Vec : Verejná súťaž VS - 01/14 „**Stavebné a bezpečnostné opatrenia na cestách I. tried v Košickom kraji**“

- vysvetlenie súťažných podkladov
- doplnenie súťažných podkladov

#### **A. VYSVETLENIE SÚŤAŽNÝCH PODKLADOV**

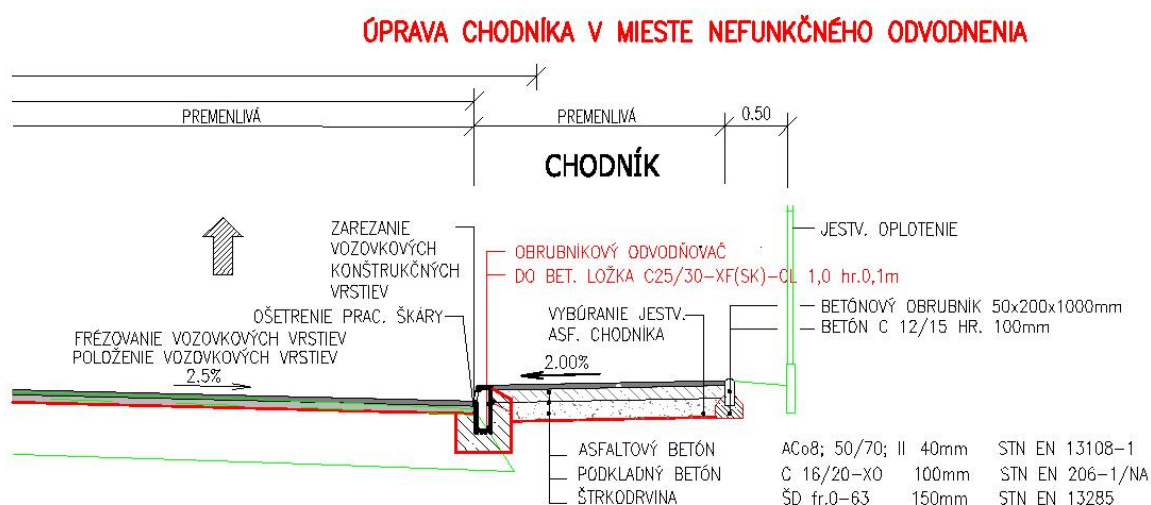
Číslo položky	Stavebné a bezpečnostné opatrenia na cestách I. tried v Košickom kraji		
417	Obrubníkový odvodňovací systém	m	116,0000

Položka 417 - (poznámka: nie je uvedená v popise položiek ale v TS je uvedený tento popis: 417. Obrubníkový odvodňovací systém:

- osadenie obrubníkového odvodňovacieho podľa projektovej dokumentácie
- vrátane všetkých ďalších nevyhnutných nákladov spojených s realizáciou tejto položky

Nikde v PD nie je žiadna zmienka o odvodňovacom systéme, žiadame doplniť časť PD, v ktorej bude jednoznačne a úplne špecifikovaný obrubníkový systém - všetky materiálové a funkčné charakteristiky/požiadavky, miesto a účel použitia).

Jedná sa o osadenie obrubníkového odvodňovacieho systému ( s jedným integrovaným uličným vpustom ako súčasťou systému) v miestach s nefunkčným odvodnením v rozsahu podľa výkazu výmer podľa priloženého vzorového priečného rezu.

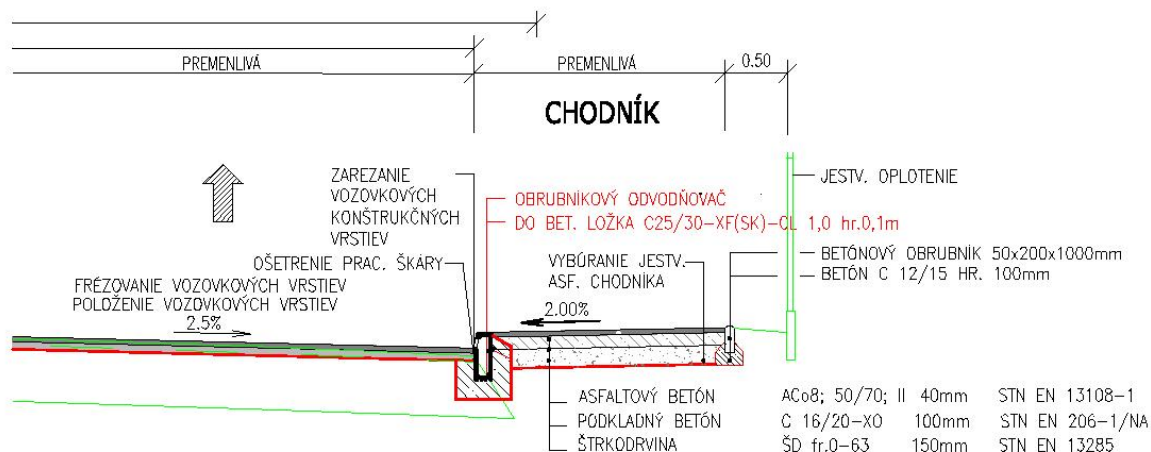
V objekte I/50 Svinica - Dargov v časti Prieputy a odvodnenie sa nachádza položka č. 417 Obrubníkový odvodňovací systém v množstve 116 m. V technickej správe sa píše, že táto položka zahŕňa osadenie obrubníkového odvodňovacieho systému podľa projektovej dokumentácie, vrátane všetkých ďalších nevyhnutných nákladov spojených s realizáciou tejto položky. Pretože daná PD chýba, žiadame ju dodať.
